ECE/TRANS/WP.29/2008/31  
13 décembre 2007

Proposition de Supplément 10 au Règlement No 98  
(Projecteurs munis de sources lumineuses à décharge)

Communication du groupe de travail de l'éclairage et de la signalisation lumineuse (GRE) \*/

4. C+R (DCR) avec la même source lumineuse

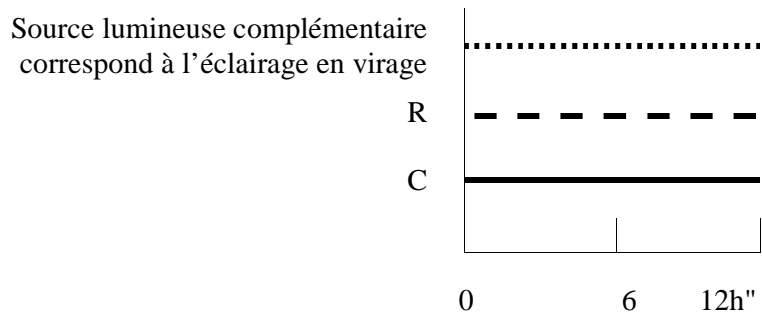
Dans le cas d'un faisceau-croisement et d'un faisceau-route produits par la même source lumineuse à décharge, le projecteur est soumis au cycle suivant:

15 minutes, faisceau-croisement allumé

5 minutes, tous les composants du faisceau-route allumés

Annexe 4 – Appendice, modifier comme suit:
